## リコール届出一覧表

リコール届出日：令和 元年 9月 27日

リコール届出番号	外 - 2930	リコール開始日：準備でき次第	
届出者の氏名又は名称	プジョー・シトロエン・ジャポン株式会社 代表取締役 クリストフ プレヴォ (製作国： フランス共和国) (製作者名： オートモビル・プジョー) (問い合わせ先：0120-840-240 プジョーコール)		
不具合部位（部品名）	車体（テールゲート）		
基準不適合状態にあると認める構造、装置又は性能の状況及びその原因	テールゲートストラットの取付部において、部品特性の検証が不十分だったため、テールゲート開閉時にテールゲートストラットとテールゲートが干渉するものがある。そのため、取付部に負荷がかかり、テールゲートストラットが取付部から外れ、最悪の場合、テールゲートが落下するおそれがある。		
改善措置の内容	全車両、テールゲートストラットとテールゲートのクリアランスを点検し、干渉している場合はテールゲートストラットの取付部の位置を変更する。尚、テールゲートストラットの取付部に損傷がある場合は新品に交換する。		
不具合件数	3件	事故の有無	0件
発見の動機	市場からの情報による。		
自動車使用者及び自動車分解整備事業者に周知させるための措置	<ul style="list-style-type: none"> <li>● 使用者 : 電話・ダイレクトメールにて通知する。</li> <li>● 自動車分解整備事業者 : 日整連発行の機関誌へ掲載する。</li> <li>● 対策実施済車両 : 対策済車両には、運転者席側ドア開口部のドアロックストライカー付近に外-2930のステッカーを貼付する。</li> </ul>

## 改善箇所説明図

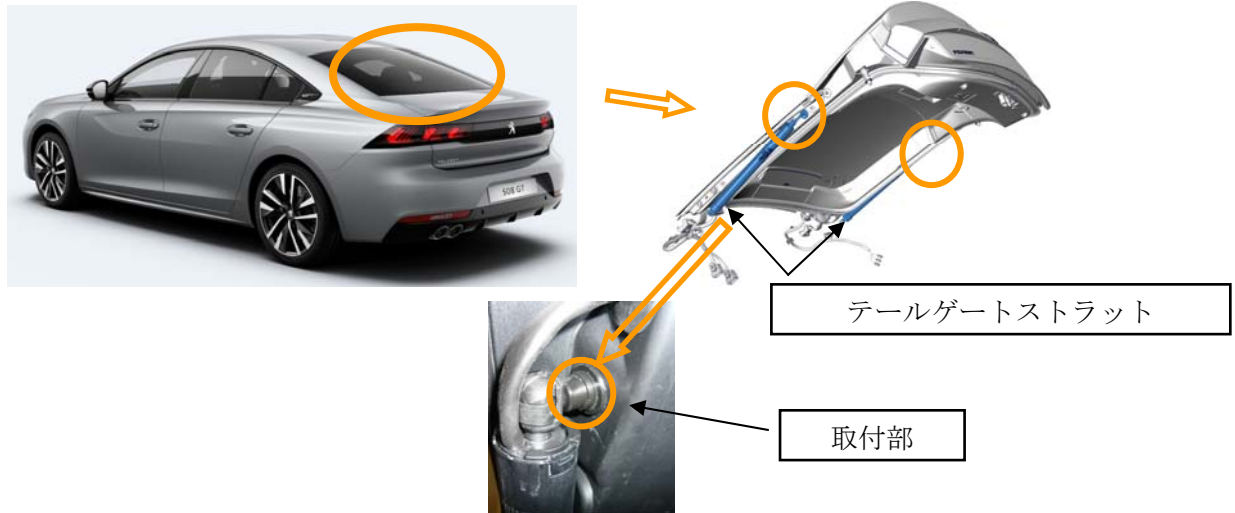
テールゲートストラットの取付部において、部品特性の検証が不十分だったため、テールゲート開閉時にテールゲートストラットとテールゲートが干渉するものがある。そのため、取付部に負荷がかかり、テールゲートストラットが取付部から外れ、最悪の場合、テールゲートが落下するおそれがある。

全車両、テールゲートストラットとテールゲートのクリアランスを点検し、干渉している場合はテールゲートストラットの取付部の位置を変更する。尚、テールゲートストラットの取付部に損傷がある場合は新品に交換する。

テールゲートロックストライカー上部固定ボルトの頭に黄ペイントを塗る。
